Verkoop [Afd 8.4.2]

Niet conform

Verslagnummer: 21/14102024/39737/1/1

Inspectie adres: Jan Verbortlei 26, 2650 Edegem (België)
De fundering dateert van: Voor 1 oktober 1981
Type: Verkoop [Afd 8.4.2]

Elektrisch bord

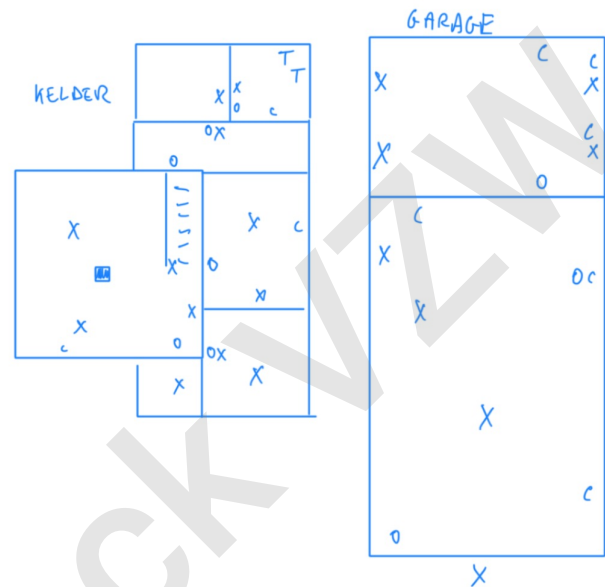
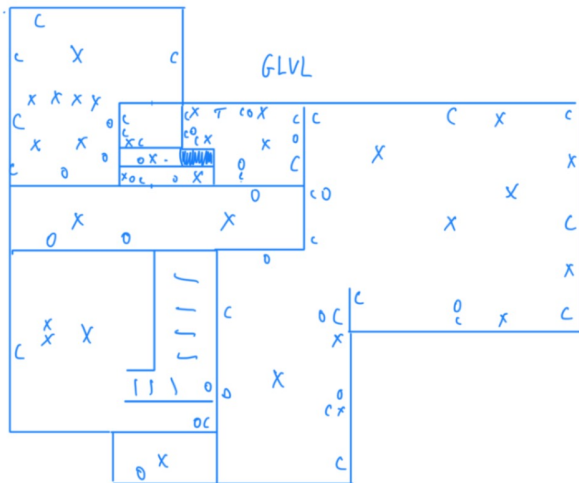
- De controle van een/meerdere foutlussen is niet afdoende, - oAfd 6.5.7.2.b.4.d; oAfd 6.4.6.4.b.4
- Het verdeelbord is niet conform. - oAfd 5.3.5.1 ; oAfd 4.2.2.1.b

- Het verdeelbord is vervuild. Vreemde voorwerpen te verwijderen. - oAfd. 9.1; oAfd. 1.4.1.3
- Het verdeelbord is onvoldoende gemarkeerd. Individuele markering, voedingsspanning en/of gevarendriehoek ontbreken. - oAfd 3.1.3.3; Afd 9.4.1

- Het is niet mogelijk de elektrische installatie af te zonderen. - oAfd 5.3.3.1; oAfd 5.3.5.1
- Er is geen deur aan het bord. - oAfd 4.2.2.3; oAfd 4.2.2.1.b; oAfd 5.3.5.1

- Het eendraadsschema en situatieplan zijn niet aanwezig. - oAfd 3.1.2.1
- Het elektrische bord beschikt niet over een afdoende beschermingsplaat - oAfd 5.3.5.1

- De beschermingsgraad van de ruimte moet ten minste IPXX-D zijn voor ruimtes publiek toegankelijk en IPXX-B voor gewone ruimtes. - oAfd 4.2.2.3
- Het elektrische bord beschikt niet over een afdoende achterwand - oAfd 5.3.5.1

- Er ontbreken afdekplaatjes in het elektrisch bord. - Afd 5.2.6; oAfd 4.2.2.3
- De aarding van de stopcontacten zijn niet aangesloten op de aardingsgeleider. - oAfd 5.3.5.2.b
